INFORME DE ASESORÍA
INF-PITRA-006-2010

Revisión hidrológica e hidráulica de cinco puntos de la carretera nacional 27

Diciembre 2010

Ing. Rafael Murillo Muñoz, Ph.D.
Ing. Antonio Sánchez Fernández
Ing. Alberto Serrano Pacheco, Ph.D.

Figura 3.1: Mapa de precipitación mensual anual y localización de las estaciones en la zona de interés.

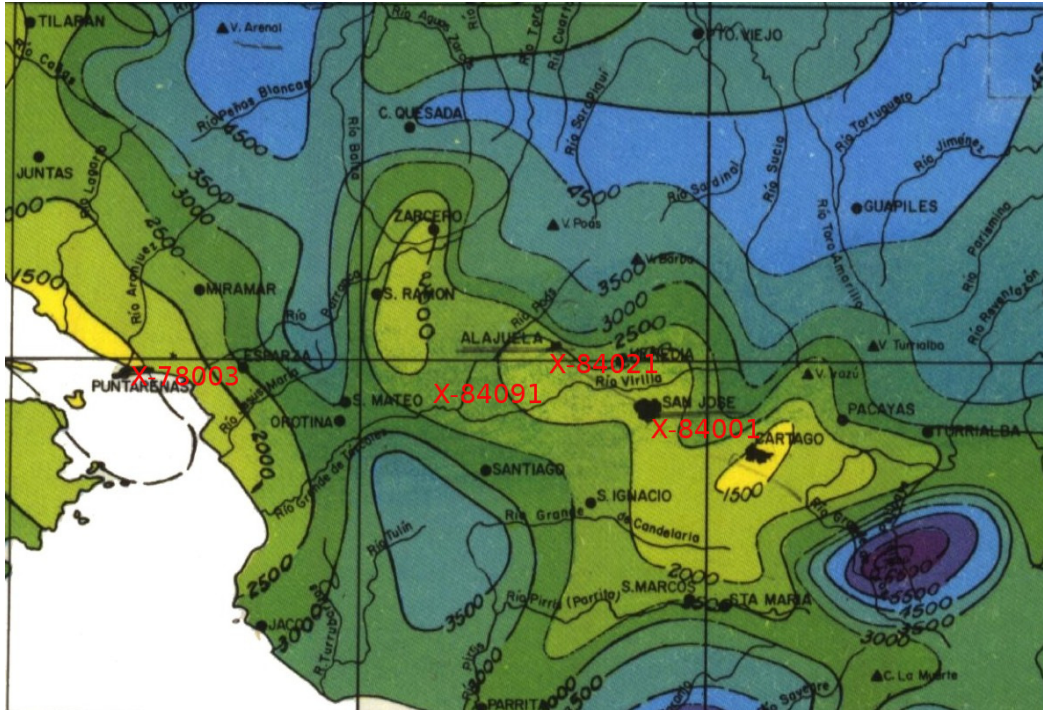
Se considera que las estaciones meteorológicas 84021, Aeropuerto Juan Santamaría, y 84034, Embalse La Garita, son las más representativas de la sección 2 de la ruta 27 hasta el puente con el río Grande. A partir de ese punto, la estación meteorológica 84091, Escuela Centroamericana de Ganadería, es más cercana y dentro de la misma zona climática de esa sección de la carretera, ver figura 3.1.

En esta misma figura, se puede apreciar que las precipitaciones medias anuales de la estación 78003, Puntarenas, son menores que las de todo el trayecto del proyecto. Adicionalmente, se puede observar que la precipitación promedio mensual de la

Figura 3.2: Precipitaciones promedio mensuales en las estaciones de interés.

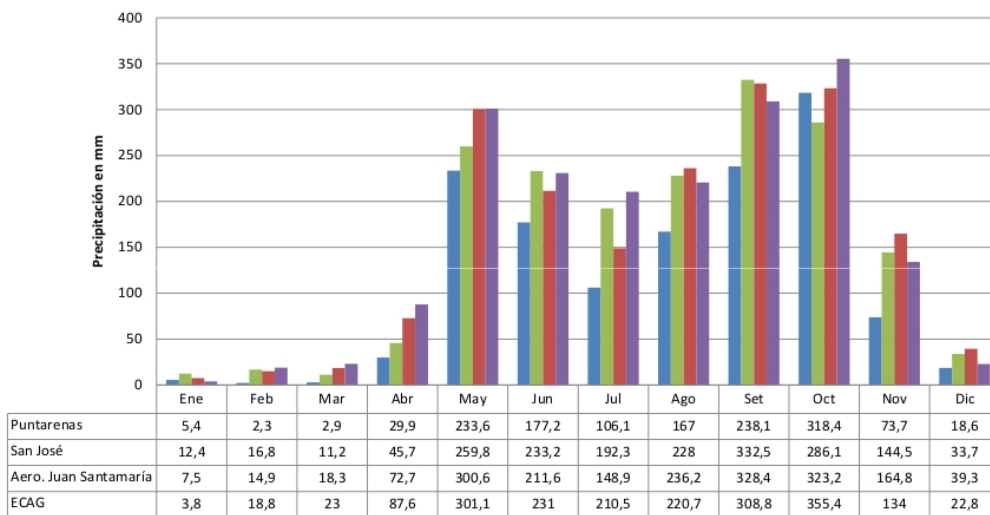
estación 84091, Escuela Centroamericana de Ganadería, es mayor que la registrada en las estaciones 84001, San José, y 84021, Aeropuerto Juan Santamaría, ver figura 3.2.

Figura 4.3: *Alcantarilla construida para evacuar el agua de la quebrada Caño Grande.*

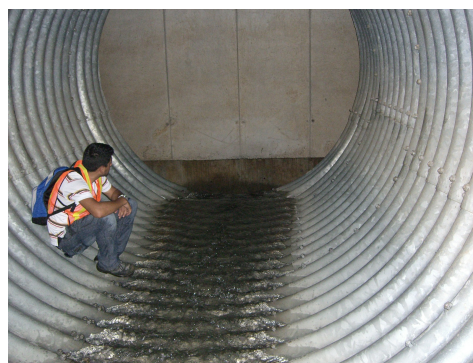
Un aspecto importante a considerar en este estacionamiento, es la alcantarilla de 3,05 m de diámetro construida para evacuar el agua de la quebrada Caño Grande, la entrada a la misma se muestra en la figura 4.3(a). En los planos de la carretera y el estudio hidrológico de Ramírez (2004), se muestra la alcantarilla que atraviesa todo el relleno. Sin embargo, como a unos 60 m una vez que se ingresa a la misma, se encuentra un pozo, ver figura 4.3(b). Este es un punto interesante, debido a que no se tiene ninguna especificación de este detalle. Como se aprecia de la figura, gran parte del área de flujo de la alcantarilla está obstruida por una viga de concreto. Esta condición podría generar problemas durante una creciente como: pérdida de capacidad hidráulica de la alcantarilla, presurización del flujo, deficiente disipación de energía y vibraciones en el pozo e inclusive cavitación. Hay que recordar que la línea del tren se encuentra muy cerca del pie del relleno en este punto.

Figura 4.9: *Efectos del salpique debido al bloque disipador.*

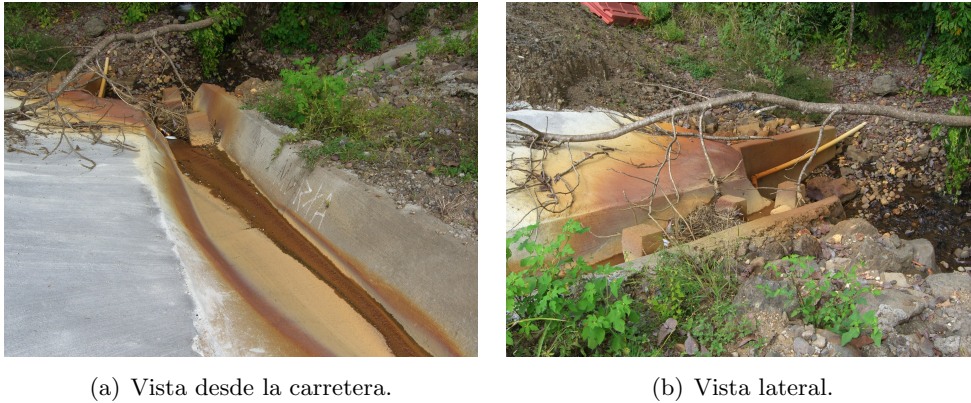
Con relación a las obras disipadoras de energía, éstas se considera que no siguen ningún criterio de diseño convencional. Adicionalmente, al igual que sucede en el punto anterior, el efecto del salpique provoca que el gran cantidad de agua sea forzada a salir del canal provocando erosión en las márgenes de los mismos, ver figura 4.8(a). Este mismo efecto se puede apreciar mejor en la figura 4.9, donde se observa las marcas del agua que es forzada por la estructura disipadora a salir de la cuneta. Cabe la posibilidad que el salpique pueda también afectar a los conductores que transiten por la zona. En cuanto a los disipadores en gradadas, no se encuentran detallados en planos, y su diseño, como ya se mencionó, es poco convencional, ver figura 4.8(b).

Figura 4.10: *Final de rápidas en las alcantarillas.*

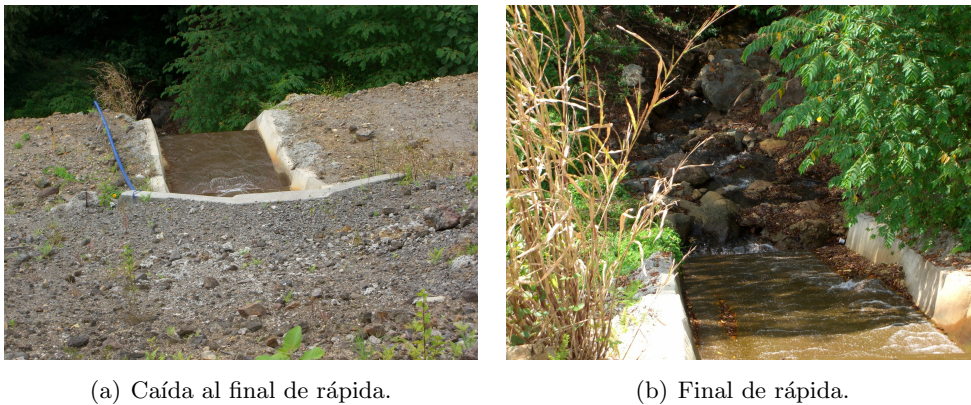
Otro aspecto importante desde el punto de vista hidráulico, la localización de los desfuegos de las alcatarillas en las partes medias y altas de los terraplenes como se aprecia en la figuras 4.10(a) y 4.10(b). Desde el punto de vista hidráulico, ésto no es recomendable pues la deformación del relleno podría dañar las tuberías y producir pérdida de capacidad de las mismas. La vibración de la disipación en el cabezal, adicionalmente, podría povocar deformaciones locales en el mismo, así como erosión producto del salpique.

Además, se requiere de otra estructura de disipación para evitar erosión en ese punto. Esta condición podría generar la erosión en el pie del talud y con ello el fallo del mismo.

Figura 4.16: *Problema en las contracunetas en el estacionamiento 45+250.*

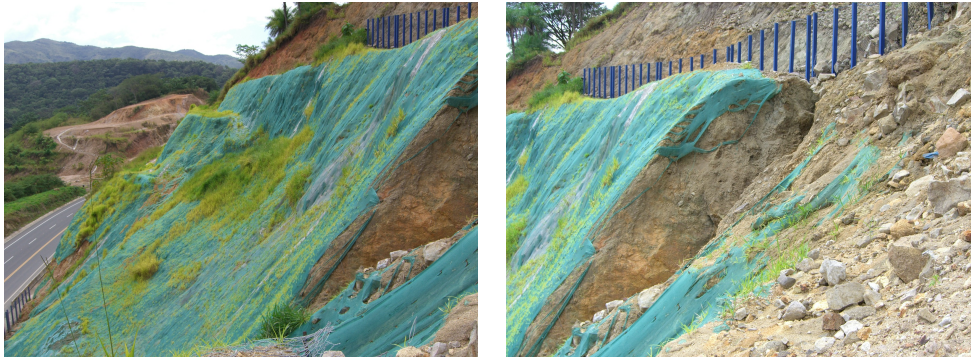
Para proteger a los usuarios que viajan por la carretera, se han construido mallas o barreras para evitar que una roca de importante magnitud caiga en ésta. Las contracunetas fueron construidas en la parte interior inmediatamente a la par de éstas. Esto hace que el material que cae de las laderas colmate las contracunetas reduciendo su capacidad para evacuar el agua del talud. Ésto se puede observar en la figura 4.16.
